# これまでの委員からの質問への回答 (第 4 回分科会時の質問)

2022年9月6日

図1 評価対象の炉心そう溶接部

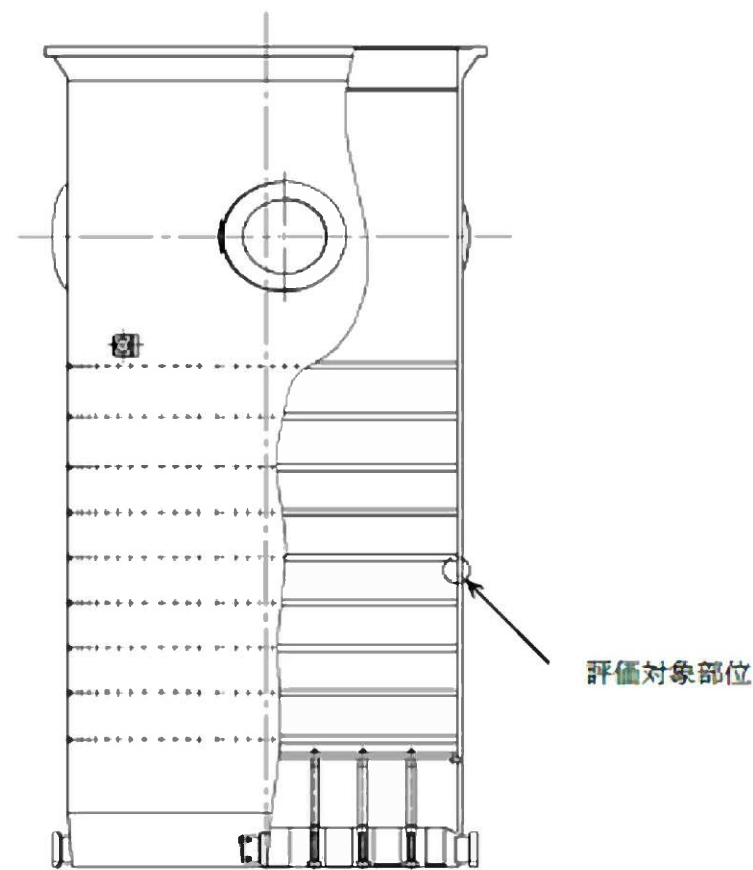
高照射量のため、脆性材料へ物性変化が考えられるが、破壊力学について説明すること。

(脆性材料に変化しているため破壊力学の計算が必要。BFBにもいえる。それだけの照射量を受けている。物性の変化に基づいた脆性材料としての考え方は。)

○ご指摘の通り、中性子照射を受けることで未照射の状態に比べて破壊靱性値が低下する。このため、維持規格に基づき、炉内構造物のうち照射量が高くかつ比較的応力の高い箇所として図1に示す炉心そう溶接部の仮想亀裂に対して破壊力学的評価（不安定破壊評価）を実施している。

○なお、BFBについては、BFBの応力が照射誘起型応力腐食割れ（以下「IASCC」という。）しきい線以上となって亀裂が発生した場合を想定し、当該亀裂に対して破壊力学的評価を実施することも考えられるが、BFBは細径（ $\Phi 13\text{mm}$ ）であり、応力も高いことから亀裂が生じた場合は直ちに機能喪失（破断）するものとして保守的に評価している。

○炉心そうの評価について、評価を実施する溶接部は、下部炉心そうの上部胴-下部胴の接続部であり、燃料集合体の存在する高さ位置にあるため中性子照射量が高い部位とする。この位置にIASCCによりき裂が発生したと仮定して、き裂の安定性評価を実施する。

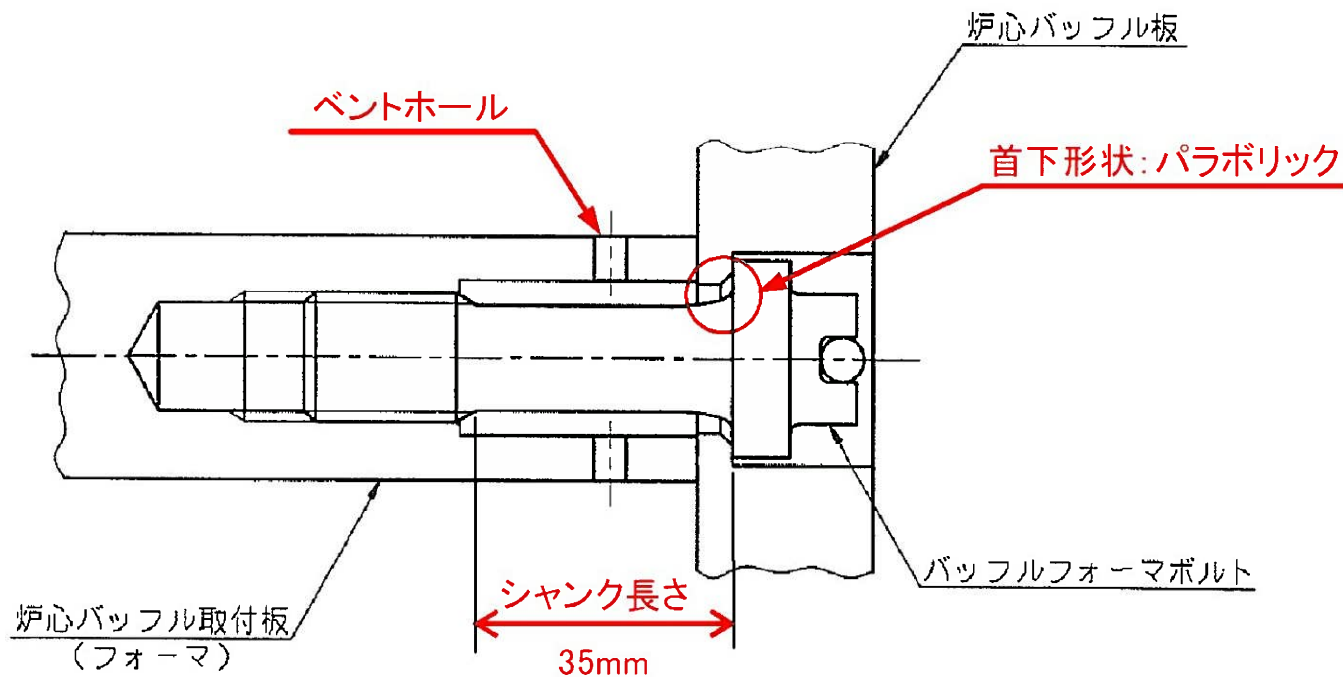
BFBの首下形状について、首下のコーナー部（2Rとパラボリック）の応力集中係数を示すこと。

川内1号炉のBFBは、応力低減等を図った仕様としてパラボリックを採用することで、応力集中を低減している。応力集中係数(曲げ)は、グループ2のR2mmの場合には1.5であるのに対し、パラボリックの場合には1.1である。

図6 バッフルフォーマボルト(全数)の応力履歴と割れ発生応力線図の重ね合:

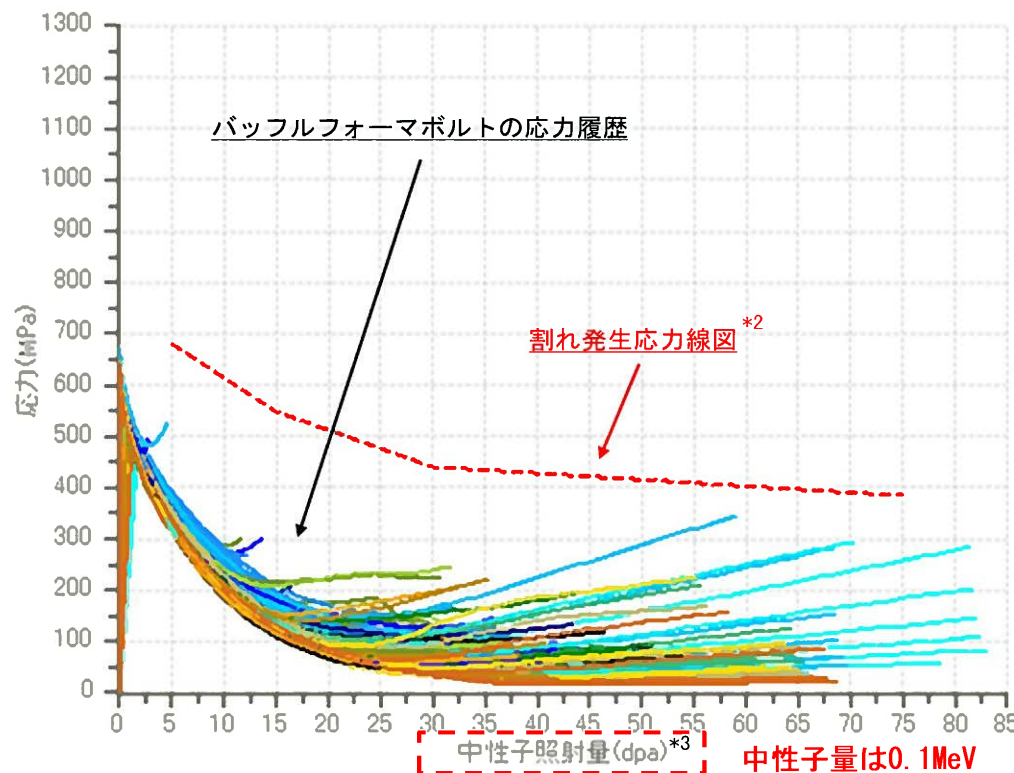
中性子照射量をdpaであらわした際の中性子量は、0.1MeVと1MeV以上のどちらであるか示すこと。

中性子照射量をdpaであらわした際の中性子量は、0.1MeVである。

\*3:  $1.0 \times 10^{22} \text{n/cm}^2 = 6.5 \text{dpa}$ で換算(評価ガイド、中性子照射量の評価より)
